### **Entwicklung HDM-/SWHD-Areale**

Auslobung nicht-offener städtebaulich-architektonischer Ideenwettbewerb nach RPW 2013

### Digitale Beteiligungsveranstaltung (Online-Dialog) zum Entwurf Eckpunkte Aufgabenstellung am 13. August 2020

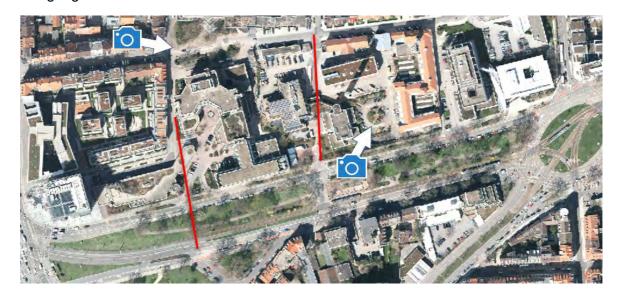
zu Punkt 5.1: Bluntschlistraße sollte als Durchwegung des neuen Stadtquartiers für Fahrradfahrer und Fußgänger erhalten und fortgesetzt werden

zu Punkt 5.1: Kirchstraße als weitere Durchwegung für Fahrradfahrer und Fußgänger erhalten

zu Punkt 5.1: Verbindung Kirchstraße – Kaiserstraße als übergeordnete Querung für Radfahrer und Fußgänger herstellen

- zu Punkt 5.1: Aufenthaltsqualität im Bereich Alte Eppelheimer Straße soll verbessert werden (insbesondere Bereich im nebenstehenden Foto)
- zu Punkt 5.1: Arbeitsplätze / Co-Working im Freien mit entsprechender Ausstattung einrichten (z.B. WLAN, Sitzplätze mit Überdachung etc.); "Digitalisierung" des öffentlichen Raums

Grünflächen als Aufenthaltsraum entwickeln / vorsehen; Verweis auf gute bereits realisierte Beispiele für Begegnungsräume

Bei Planung und Verortung von Grünflächen soll auch die Biotopvernetzungsfunktion beachtet werden

Nicht nur bei der Anlage, sondern auch bei der Pflege von Grünflächen ist die Förderung des Artenreichtums, zu beachten (z.B. von Insekten)

Kürfürstenanlage als attraktiver "grüner" Boulevard / Ort mit hoher Aufenthaltsqualität wird begrüßt; "Flanieren" zwischen Hauptbahnhof und Altstadt

Wunsch nach einer perspektivischen, ganzheitlichen Gestaltung / Vision für die Kurfürstenanlage als attraktiver städtischer Straßenraum; Erschließung und Einbindung der Grünflächen zwischen Bahnhof und Römerkreisel

Klären Umgang mit der Teichanlage der Kurfürstenanlage; Mitdenken, was mit den Obdachlosen im Bereich der Kürfürstenanalage geschieht (Verdrängung), wenn diese umgestaltet / aufgewertet wird

Einbeziehen vorhandener technischer Infrastrukturen im Bereich der Stadtwerke Heidelberg (z.B. Anschluss an Fernwärmesystem) und die Entwicklung moderner Quartiersenergiekonzepte (z.B. Blockheizkraftwerke, wechselwarmes Netz) wird unterstützt

Im Hinblick auf Klimaanpassung ist es von Bedeutung, dass Grünflächen geschaffen werden

Berücksichtigung des Kaltluftzuflusses ist sehr wichtig
